PREVOST

BULLETIN DE GARANTIE

Bg10-36A

DATE : DÉCEMBRE 2010	SECTION : 06 - Électricité
EXPIRATION: DÉCEMBRE 2012	
SUJET : REPROGRAMMATION DES MODULES I/O-A ET I/O-B EN VUE D'IMPLANTER LES « FONCTIONS ESSENTIELLES POUR OPÉRER LE VÉHICULE EN CAS DE PANNE (BASIC LIMP-HOME FUNCTIONS) »

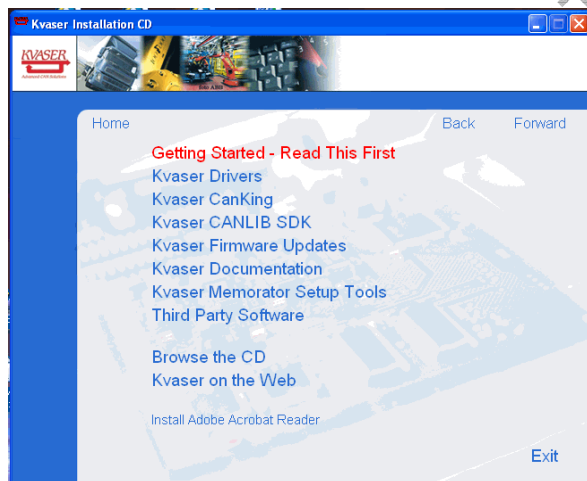
Un câblage d'interface doit être fabriqué (voir image ci-dessous) pour relier l'interface de communication Kvaser au connecteur RES4 situé près des modules multiplex du tableau de bord (**utiliser RES3 situé dans le compartiment électrique arrière si celui-ci est plus facile d'accès**). Conserver ce câblage et rangez-le avec l'interface de communication Kvaser. Il sera nécessaire pour la reprogrammation des prochains véhicules.
